ÚZEMNÍ PLÁN MĚSTA BRNA

Textová část Odůvodnění

Kapitola 18 Rozhodnutí o námitkách (včetně odůvodnění)

Svazek Nb66 *(bez osobních údajů)*

Obr. a

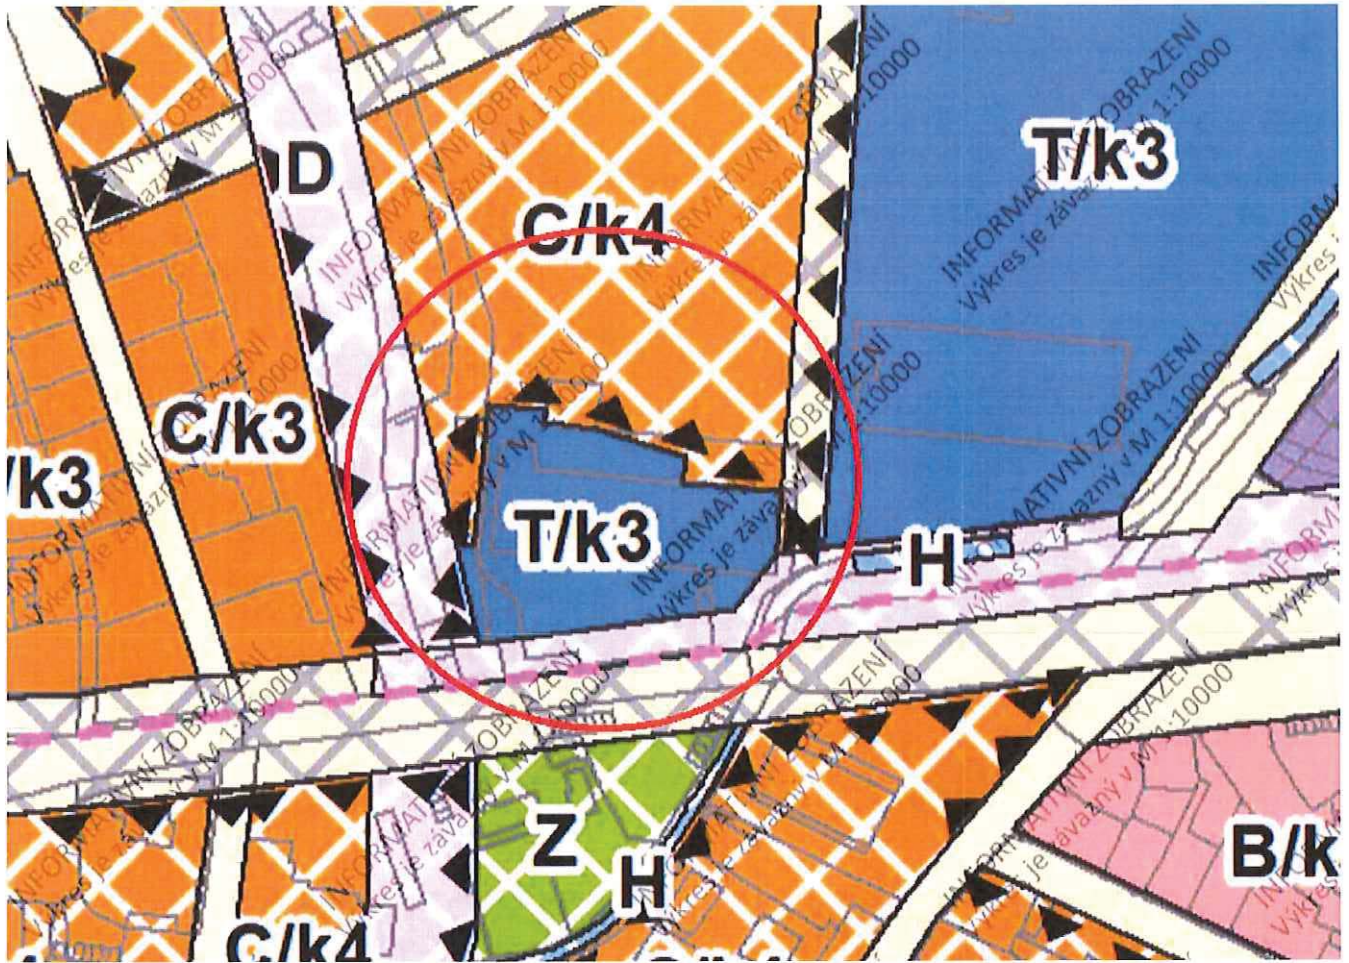
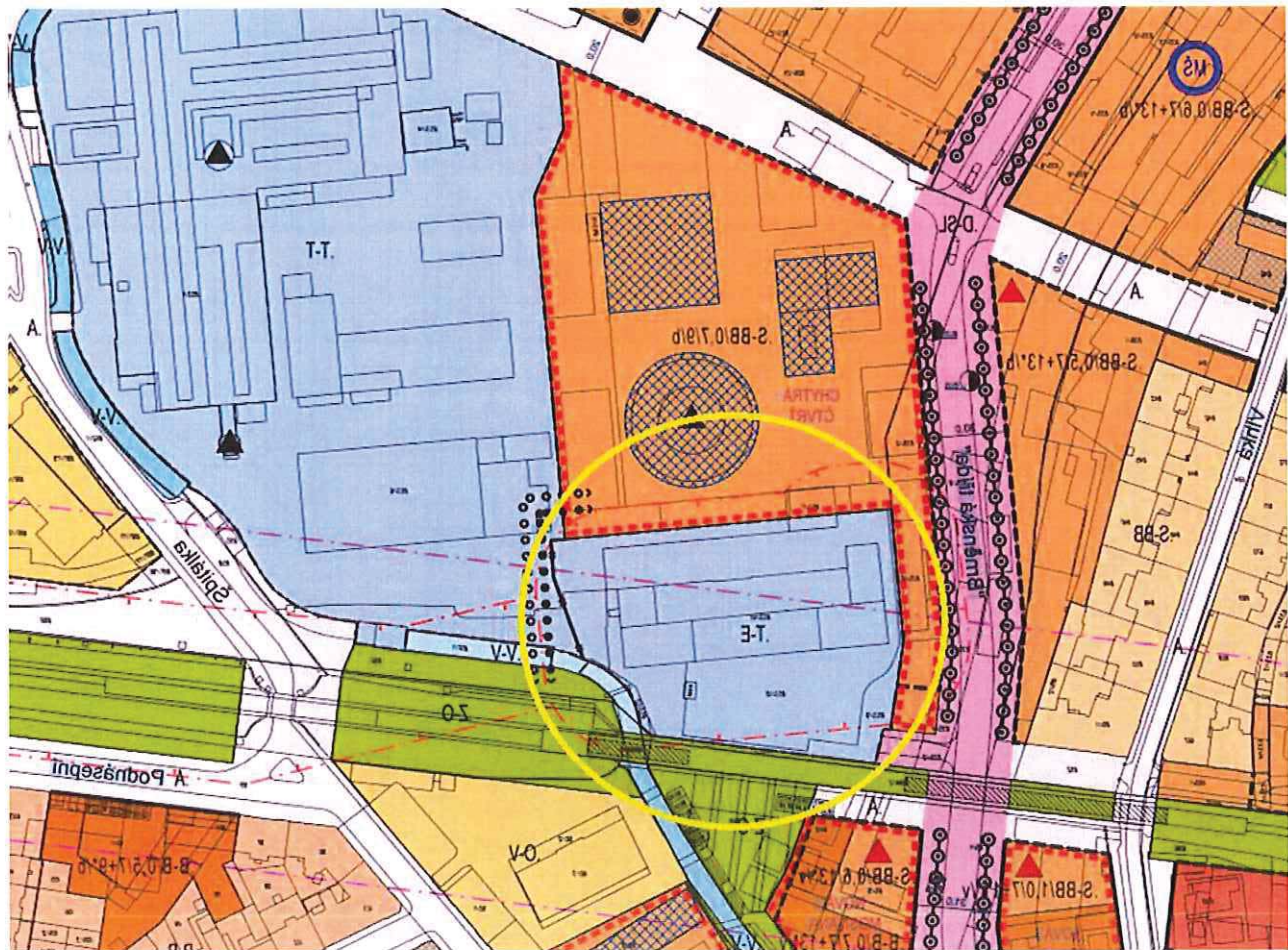
| 1 | 1/ Průběh hranice mezi plochami T/k3 a C/k4 v připravovaném novém ÚP města Brna (viz obr. a) nerespektuje v plné míře ochranná pásma a není v souladu se zákresem v hlavním výkrese Územní studie Přestavbová zóna Špitálka a okolí dle zadání z 06/2019 a vyhotovením z 04/2020 (viz obr. b). Požadujeme promítnutí dispozičního rozmístění dotčených ploch v Územní studii „Přestavbová zóna Špitálka a okolí“ dle zadání z 06/2019 a vyhotovení z 04/2020 do nového ÚP města Brna. | 1 |

Ochranné pásmo stávající transformovny 110/22 kV BNT (30 m od obvodu budovy) bude respektováno a zakresleno do koordinačního výkresu společně s ochrannými pásmy ostatních distribučních transformoven 110/22 kV.

Přízřenice , PB Svatky – v ÚP zvolena varianta 2:

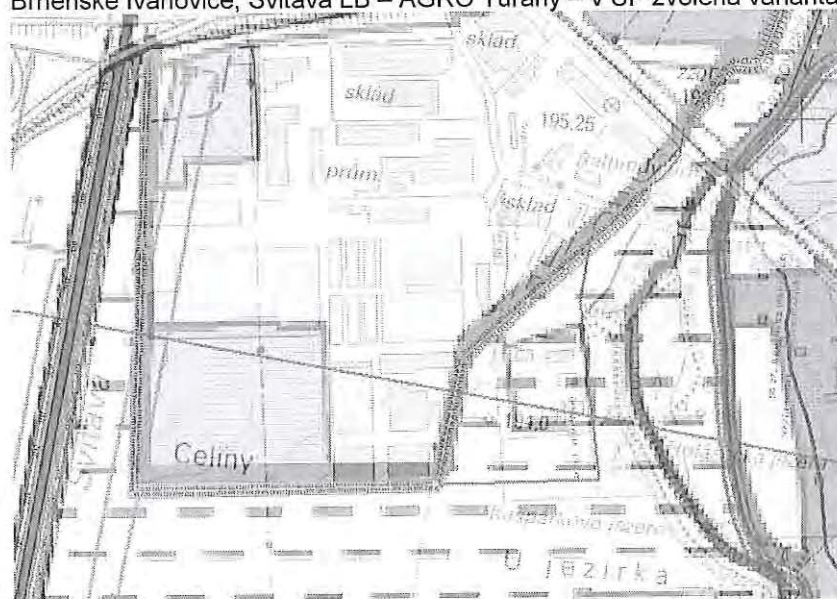
Doporučujeme, aby protipovodňová ochrana byla vymezena jako veřejně prospěšná stavba, tak aby mohly být v budoucnu uvolněny pozemky pro její realizaci.

Protipovodňová ochrana je v ÚP již vymezena jako veřejně prospěšná stavba - Výkres veřejně prospěšných staveb, opatření a asanací, m. 1 : 10 000, v.č.2.3.
